# EL PROGRAMA "INTERCONEXIÓN ECUADOR – PERÚ 500 kV, TRAMO ECUATORIANO" (RG-L1140)

LPI No. BID7-TRANS-001-2024

CONSTRUCCIÓN DE OBRAS CIVILES, PROVISIÓN DE  
MATERIALES, EQUIPAMIENTO, MONTAJE  
ELECTROMECAÁNICO, PRUEBAS Y PUESTA EN SERVICIO  
DEL SISTEMA DE INTERCONEXIÓN ELÉCTRICA ECUADOR  
– PERÚ A 500 kV – DOS (2) LOTES

BOLETÍN DE ACLARACIONES N° 7

Subensamblaje A2 Y No. de Plano. - IEP-LT-E-EM3- CHOR-PASJ-D-SE-01 - Cadena De Retención, Subensamblaje B2

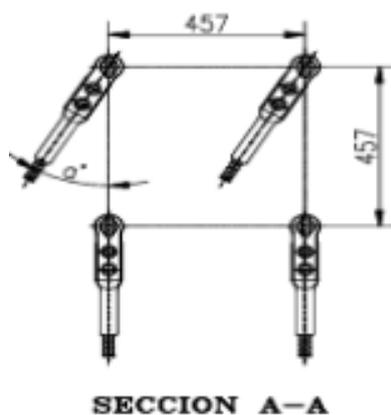
**Solicitud de aclaración:** Por favor, confirme que la distancia entre conductores debe ser de 457 mm para la Cadena de suspensión y la Cadena de retención de las líneas de 500 KV, según el siguiente plano:

CELEC EP Transelectric confirma que la distancia entre conductores para la cadena de suspensión y cadena de retención es de 457 mm, tal como se detallan en la Solicitud de Ofertas, Parte 2 - Requisitos de las Obras, Sección VI. Requisitos de las Obras, Planos, LOTE 2: LÍNEA DE TRANSMISIÓN CHORRILLOS – PASAJE 500 kV, LÍNEA DE TRANSMISIÓN PASAJE - FRONTERA 500 kV Y SECCIONAMIENTO DE LA LÍNEA DE TRANSMISIÓN MINAS SAN FRANCISCO – SAN IDELFONSO 230 kV.
